CONCEPTO TECNICO No. CT- 4041 de 2004

Revisión de Estudio Particular de Respuesta Local de Amplificación de Ondas Sísmicas Artículo 7 - Decreto 074 de 2001

PROYECTO: **MIRADOR DE TAKAY**

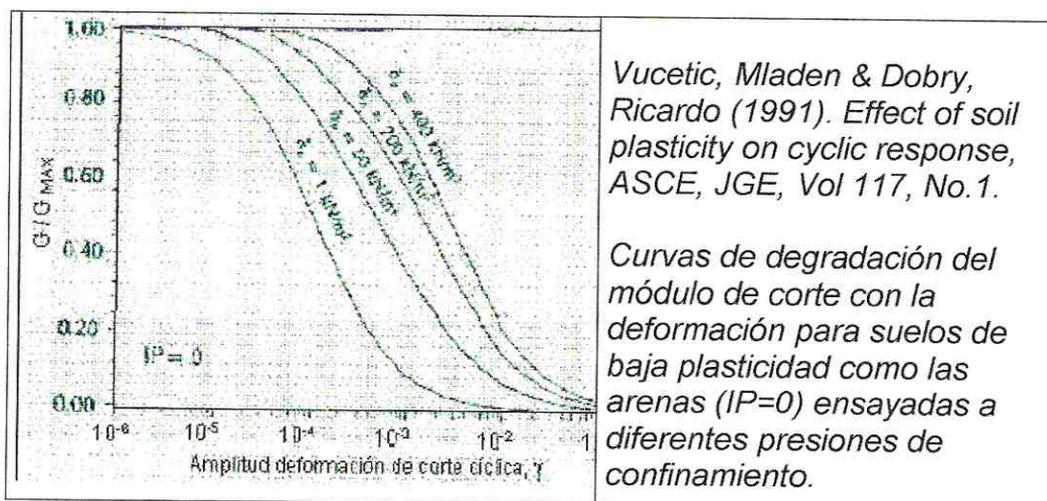
Hace falta especificar el nivel de esfuerzo de confinamiento promedio en diferentes puntos de perfil, con el fin de seleccionar adecuadamente las curvas de comportamiento dinámico de las diferentes capas de arena del perfil (10-11.5 m, 26.5-29.0 m, 32-34m, 43-44.5m). En la figura anexa se muestran las variaciones en la forma de las curvas por este efecto. Adicionalmente las curvas dinámicas de arenas medias y arenas densas presentadas son idénticas, lo cual no necesariamente es cierto.

Figura 2 Espectros de Microzonificación y Espectro de Diseño Propuesto

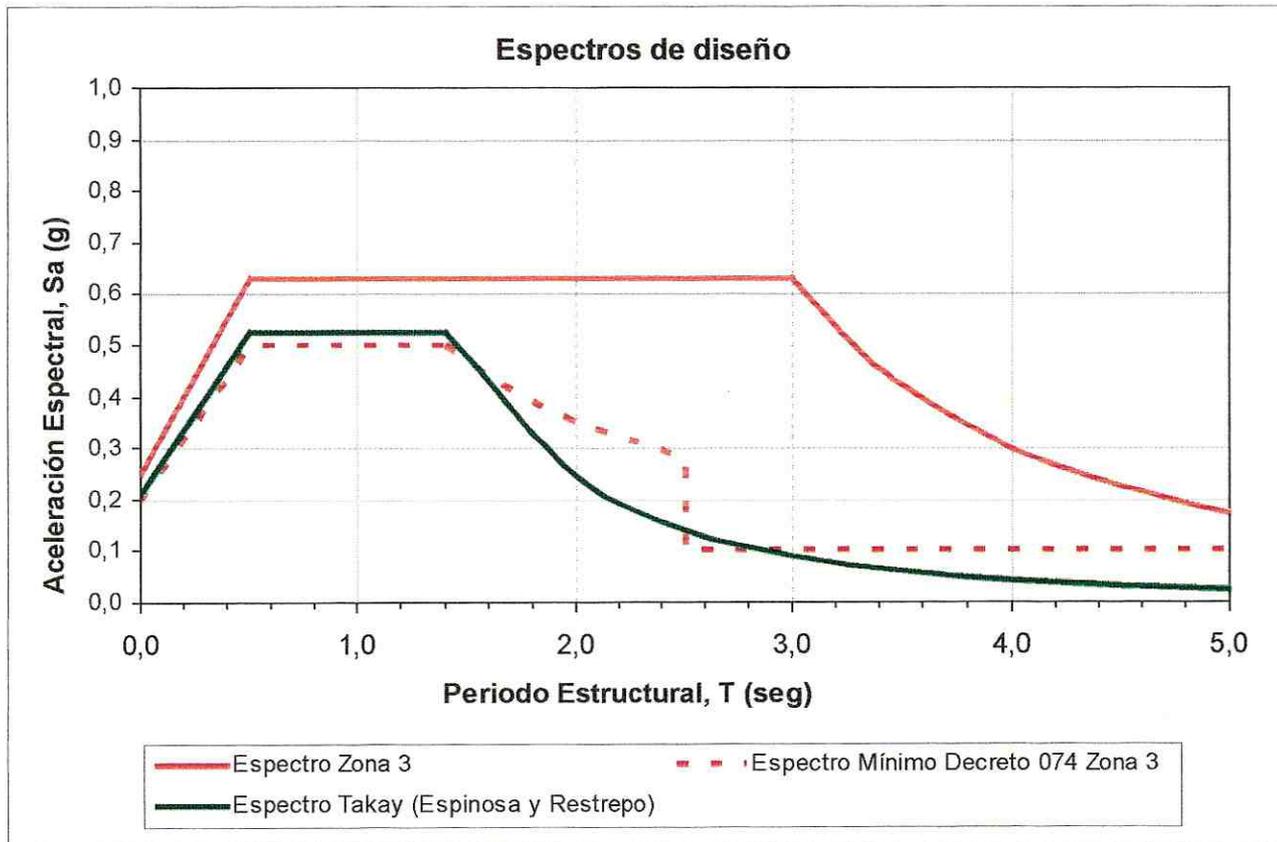
En la figura de la página 28 se muestran los espectros de respuesta obtenidos para los 3 eventos sísmicos y el espectro de respuesta recomendado, en los cuales se corrigieron los valores de aceleración espectral para periodo $T= 0.0$ sg. En primer lugar se observa que para períodos menores de 1.4 sg. el espectro de respuesta recomendado da un poco más alto que el espectro mínimo de la Zona 3, cumpliendo con lo estipulado por el Decreto 074. Sin embargo, para períodos mayores a 1.4 sg. el espectro propuesto está por debajo del espectro mínimo establecido para la Zona 3 (Figura 2 del presente concepto). **EL CONSULTOR DEBE CORREGIR EL ESPECTRO PROPUESTO PARA QUE CUMPLA CON LOS REQUISITOS DEL DECRETO 074 DE 2001.**

Como resultado de la presente y cuarta revisión, se concluye que el estudio de respuesta local de amplificación de ondas sísmicas del proyecto en referencia está completo a la luz de los requerimientos mínimos consignados en el Decreto 074 de 2001, CON LA SALVEDAD DE LA CORRECCIÓN QUE EL CONSULTOR DEBE HACER AL ESPECTRO DE DISEÑO PROPUESTO COMO SE PLANTEA EN EL NUMERAL 7.7 DEL PRESENTE CONCEPTO.
